**ZAKÁZKA / AKCE / STAVBA: Bezpečné chodníky v ul. Jana Žižky - Luční, Semily**

DATUM ZPRACOVÁNÍ ZL: Pátek 14. června 2019

**A. Uznatelné náklady****A.1 Změny s dopadem na cenu díla = více / méně práce (bude Dodatek ke SoD)****A.1.1 Změna konstrukce a příčného sklonu pro rozšíření parkovacího pruhu / nepředvídatelná změna**

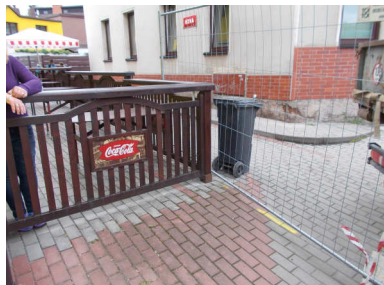
Úsek B, ZÚ až km cca 0,200: Konstrukci ve skladbě č. Vb a příčný sklon dle výkresu B.104 (Ulice Luční, vzorový řez v místě parkovacího stání u stadionu) nelze provést. Bylo navrženo úžlabí v asfaltové vozovce s protisklonem šířky 0,44 m (nelze provést strojní pokládkou) a zachování stávajících vpustí.

NOVÝ ZÁMĚR: V ose parkovacího pruhu bude výhledově realizována dešťová kanalizace, včetně nových vpustí.

DOHODA objednatel s Krajskou správou silnic LK: Bude zachována stávající hrana asfaltu (KSS LK netrvá na opravě v šířce 1m od nového obrubníku) a rozšíření parkovacího pruhu bude řešeno takto: dvě vrstvy ŠD dle PDPS (konstrukce č. Vb) a místo 3 vrstev asfaltu celkem 190 mm provést přídlažbu z kostek do betonu dle skladby č. IV příčně spádovanou směrem k obrubníku (sklon bude kopírovat sklon parkovacího pruhu), aby po výhledové výstavbě dešťové kanalizace a opravě celé šířky parkovacího pruhu nedošlo ke snížení náslapu obrubníků. Odvodnění přídlažby bude provedeno jejím překlopením na šířku vpustí, ev snížením vpustí (jedná se o provizorní stav). V celém úseku bude dodržen náslap dle PDPS.
